G 4 北 ・ G 5 エリアタンク新設について

2021年8月23日

1. G4北・G5エリアタンク新設に関する 特定原子力施設に係る実施計画 変更認可申請における 変更内容のポイント

2. G4北・G5エリア新設に関する 特定原子力施設に係る実施計画 変更認可申請内容の詳細

2. 1 変更認可申請内容 (8) 移送配管設置概略図

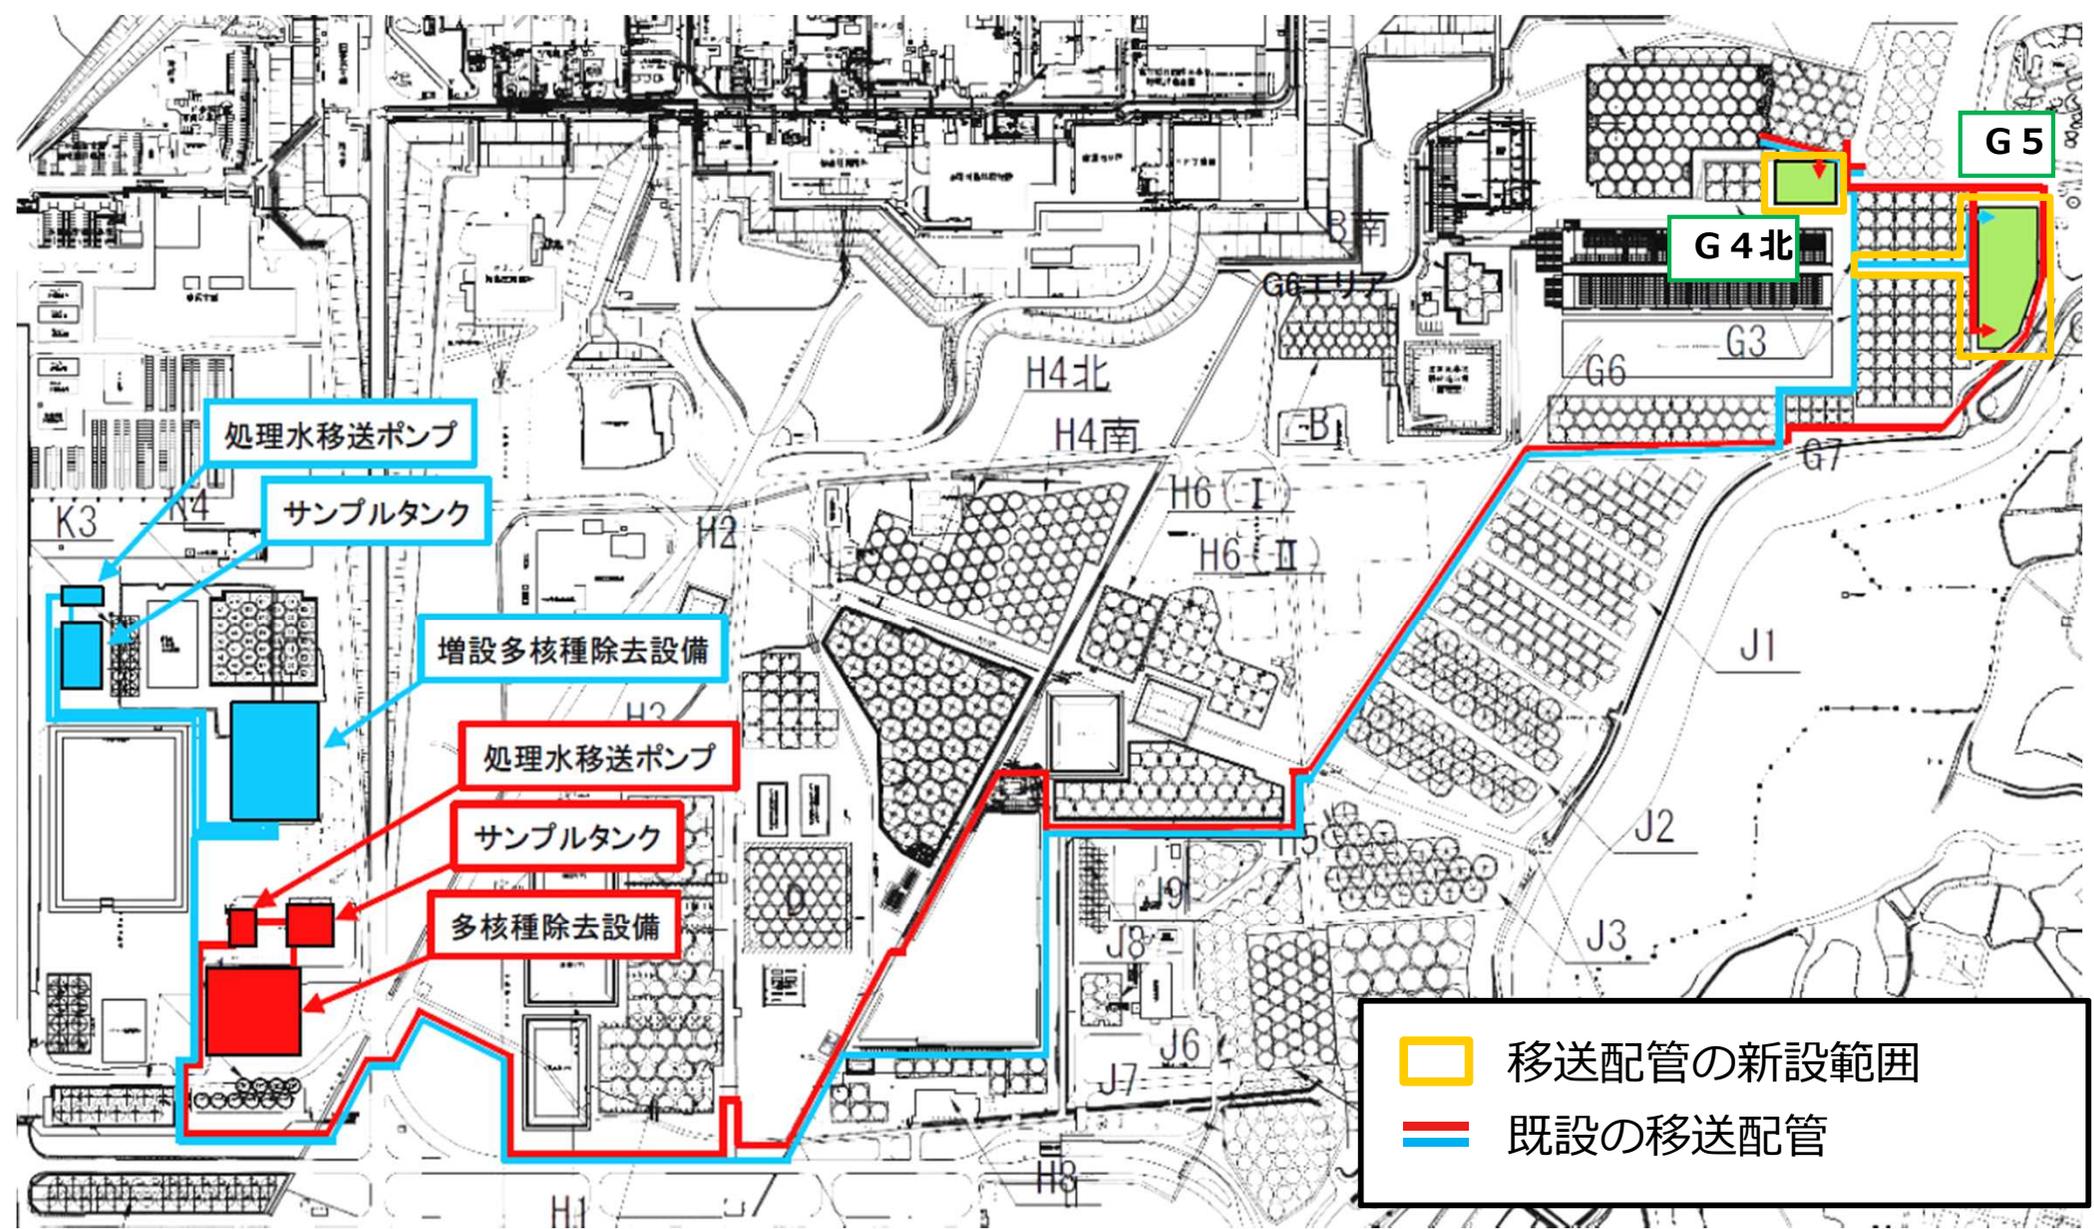
移送配管の新設範囲
	既設の移送配管

(10) 集水ピット抽出ポンプ新設概略図

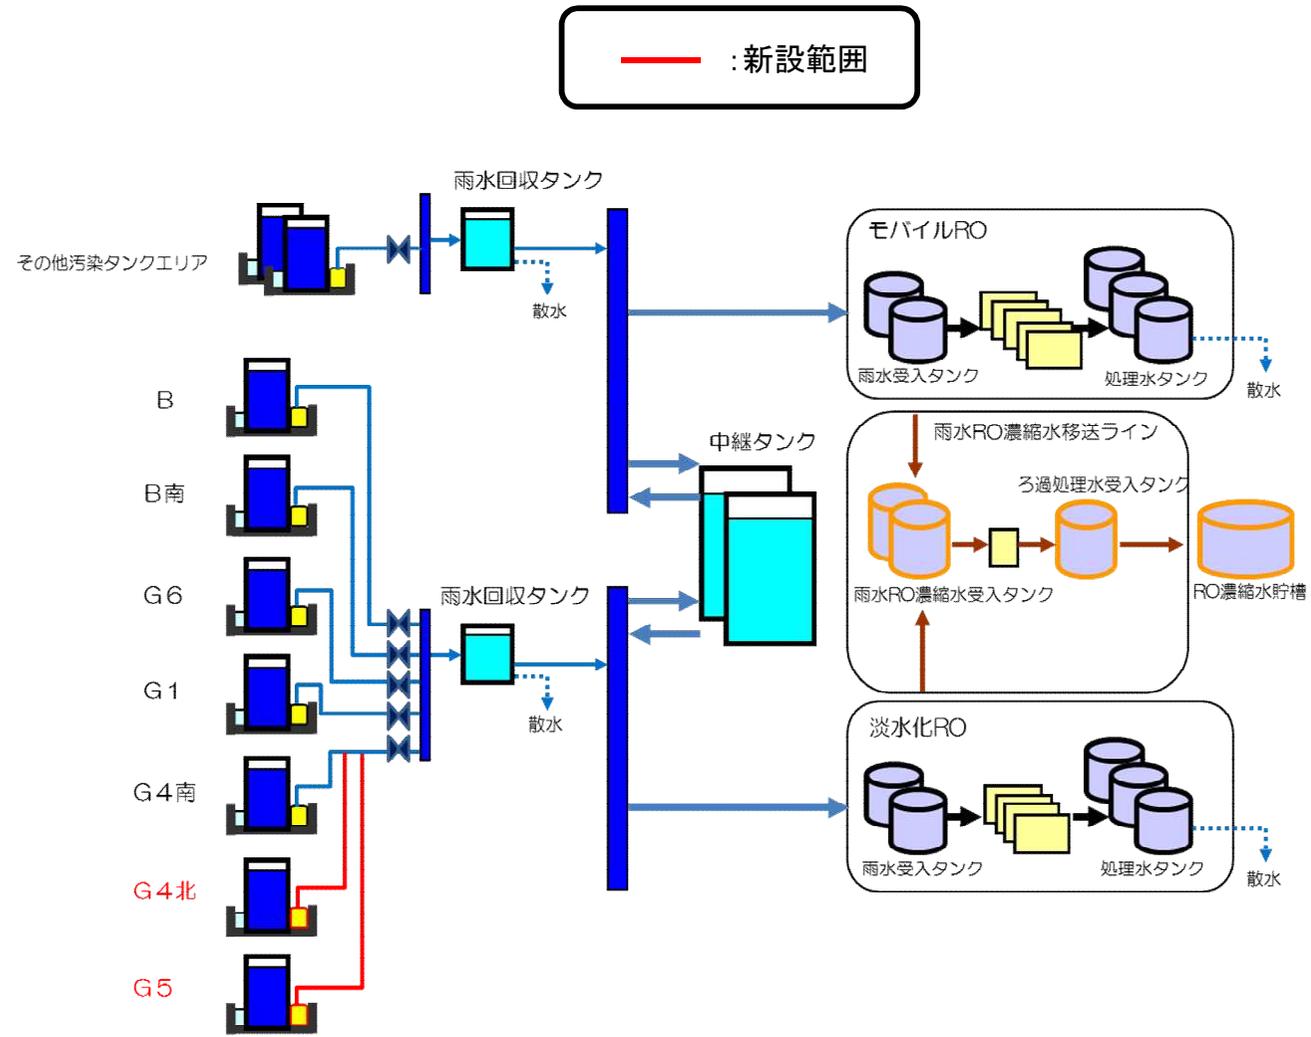
■ G 4 北, G 5 タンクエリアの新設に伴い, 堰内雨水を適切に処理するため集水ピット抽出ポンプ, 移送配管の新設を行う。

G 4 北, G 5 エリア集水ピット抽出ポンプ新設前

G 4 北, G 5 エリア集水ピット抽出ポンプ新設後

タンクエリア	集水ピット抽出ポンプ台数	
	36m ³ /h	48m ³ /h
B	2	—
B南	2	—
G 6	2	—
G 1	—	2
G 4 南	—	2
G 4 北	—	2
G 5	—	2
計	6	8
